Van: [redacted] (Albrandswaard)
Verzonden: 15-12-2025 08:30
Aan: [redacted], [redacted] <[redacted]@stedin.net>
Onderwerp: FW: Electrahuis Breitnerlaan / Oyenshof

Onderwerp: Electrahuis Breitnerlaan / Oyenshof

Naar aanleiding van ons gesprek heb ik de afstanden tussen de verschillende trafo locaties en de omliggende woningen zelf nog eens opgemeten.

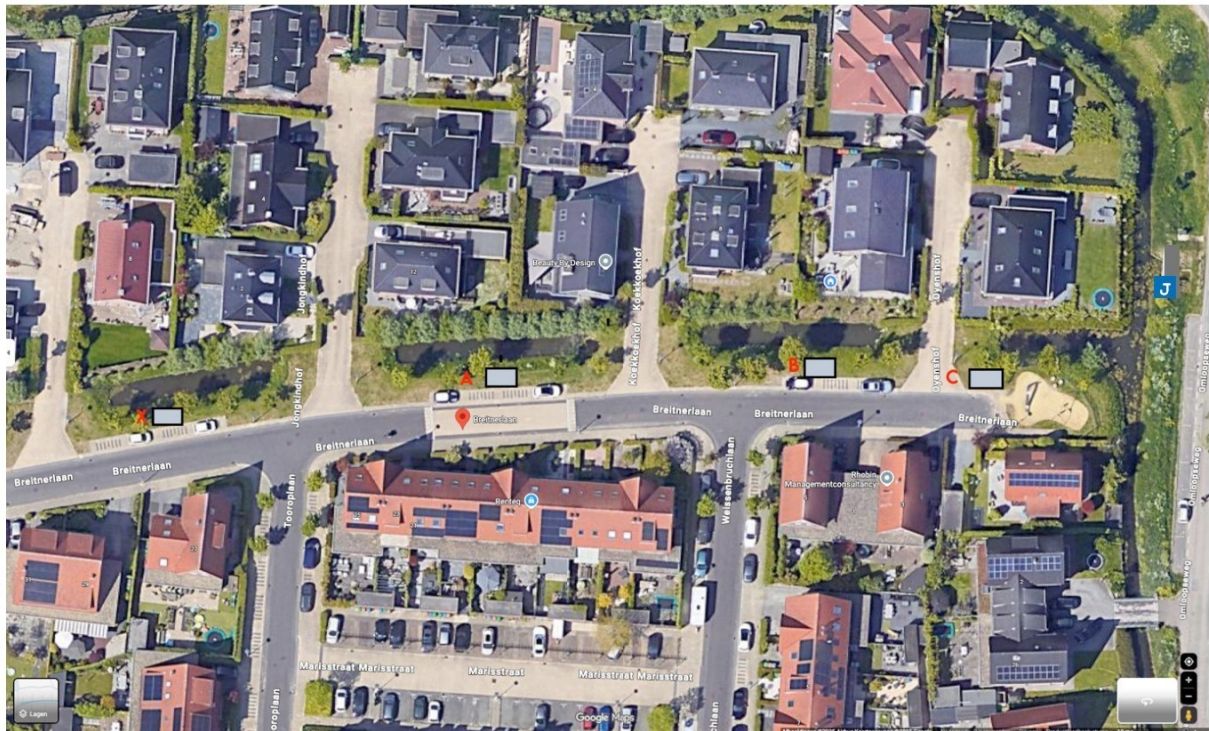
Oyenshof 8 ligt op circa **6,8 meter** en Oyenshof 2 op circa **8,5 meter** van het geplande trafostation.

Daarnaast is het uit een oogpunt van **ruimtelijke kwaliteit en sociale veiligheid** niet wenselijk een trafostation direct naast een **kinderspeelplaats** te realiseren. Het vrije zicht op de speelplaats dient te worden gehandhaafd om toezicht en

veiligheid (valgevaar, beklimmen van het object, samenscholing/hangjongeren) te kunnen waarborgen.

Daar komt bij dat:

- **locatie A** pas op circa **9,5–10 meter** van de dichtstbijzijnde woning is gelegen en slechts één woning raakt;
- **locatie B, X** op **meer dan 11 meter** van de dichtstbijzijnde woning is gelegen.
- Niet voor bewoners hun ramen staat

Situatie Locatie A, B, X

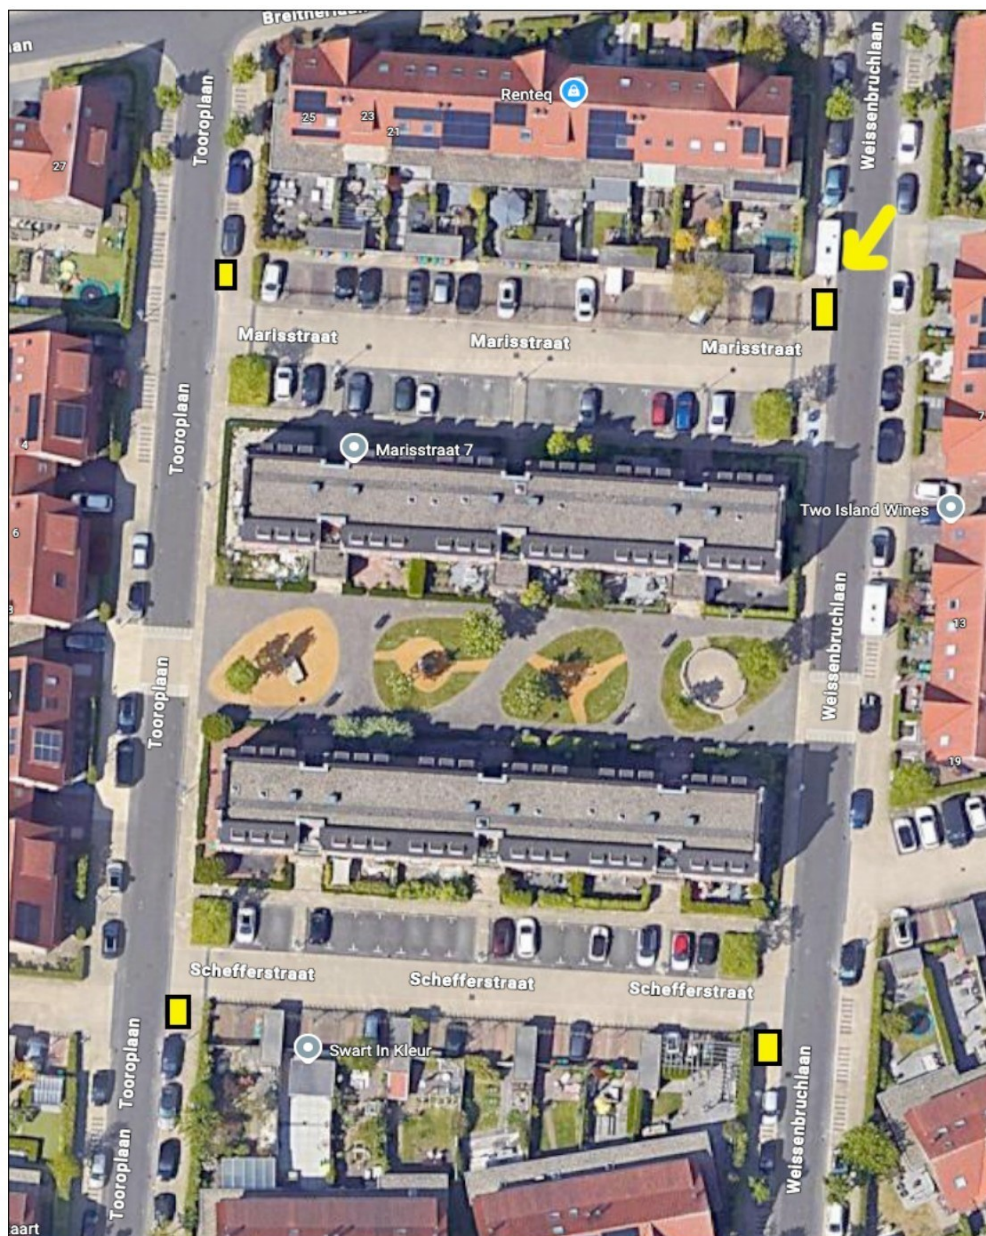
Zie gele locaties

De geel gemarkeerde locaties zijn in de eerdere beoordeling niet meegenomen, maar bieden wél **vier** reële alternatieven.

Het betreft plaatsen waar geen parkeerplaatsen hoeven te vervallen, die centraler in de wijk liggen waardoor de afstand tot omliggende woningen gunstiger kan worden verdeeld.

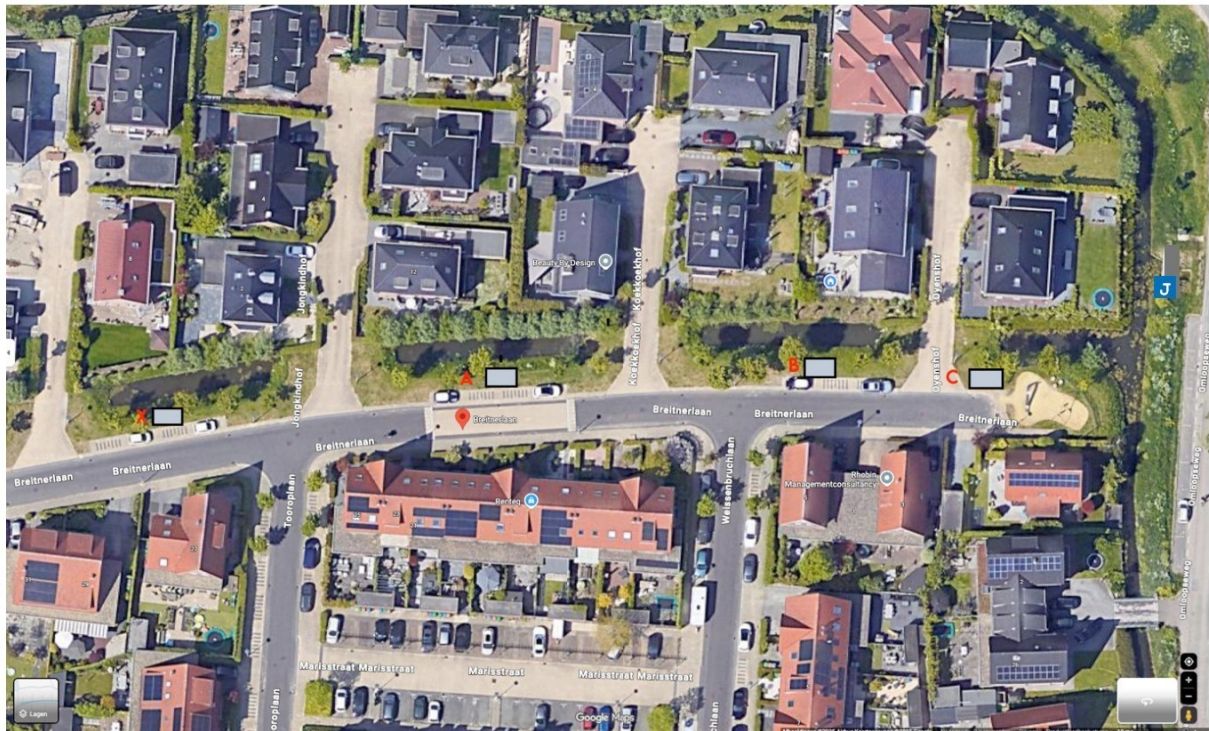
Oyenshof 8 ligt op circa **6,8 meter** en Oyenshof 2 op circa **8,5 meter** van het geplande trafostation.

Daarnaast is het uit een oogpunt van **ruimtelijke kwaliteit en sociale veiligheid** niet wenselijk een trafostation direct naast een **kinderspeelplaats** te realiseren. Het vrije zicht op de speelplaats dient te worden gehandhaafd om toezicht en

veiligheid (valgevaar, beklimmen van het object, samenscholing/hangjongeren) te kunnen waarborgen.

Daar komt bij dat:

- **locatie A** pas op circa **9,5–10 meter** van de dichtstbijzijnde woning is gelegen en slechts één woning raakt;
- **locatie B, X** op **meer dan 11 meter** van de dichtstbijzijnde woning is gelegen.
- Niet voor bewoners hun ramen staat

Situatie Locatie A, B, X

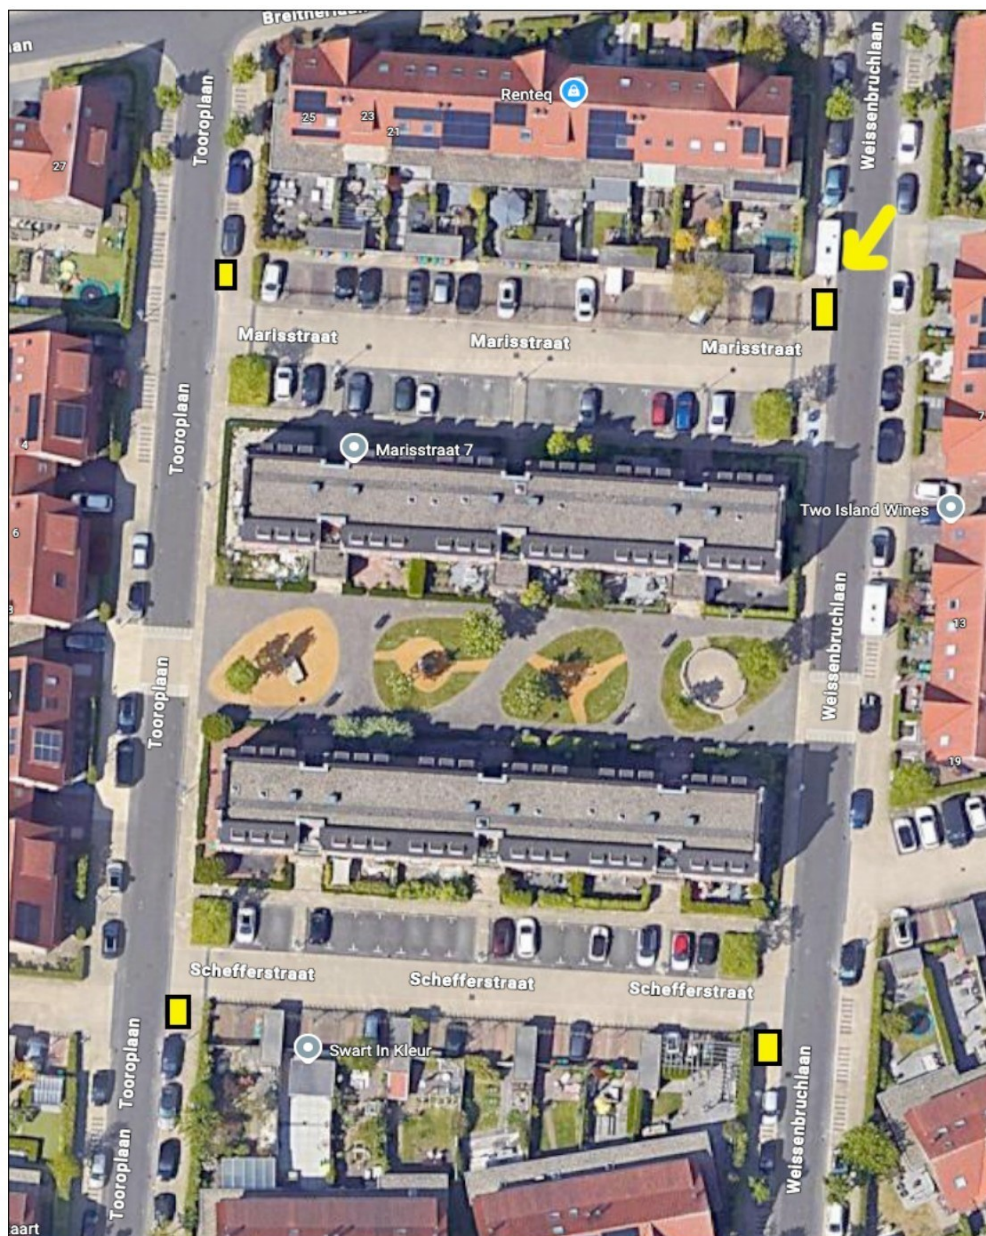
Zie gele locaties

De geel gemarkeerde locaties zijn in de eerdere beoordeling niet meegenomen, maar bieden wél **vier** reële alternatieven.

Het betreft plaatsen waar geen parkeerplaatsen hoeven te vervallen, die centraler in de wijk liggen waardoor de afstand tot omliggende woningen gunstiger kan worden verdeeld.
